中部電力パワーグリッド株式会社

MCキャップの一部廃止について（お知らせ）

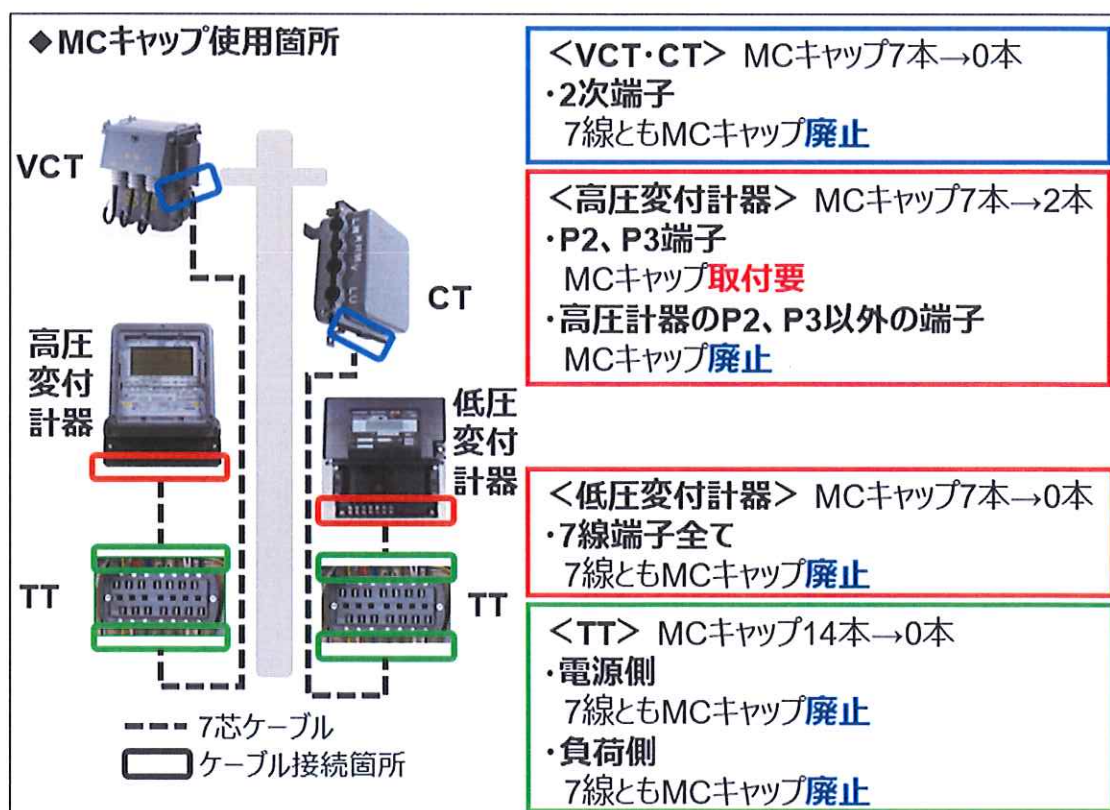
変成器２次側の配線に使用していたMCキャップの取付を下表のとおり一部廃止いたします。

変更前	変更後
計器用ビニルケーブル（メータキュービクル内の配線を含む。）の端末は、十分、かつ、確実に研磨し、計器用端末キャップ（変付用）を取付けること。なお、キャップの再使用は不可とする。	計器用ビニルケーブル（メータキュービクル内の配線を含む。）の端末は、十分、かつ、確実に研磨する。なお、計器用端末キャップ（変付用）は高圧用通信端末の電源ケーブルと共線する端子部（P2〔白〕、P3〔青〕）のみに限定して取付する。（キャップの再使用は不可とする。）
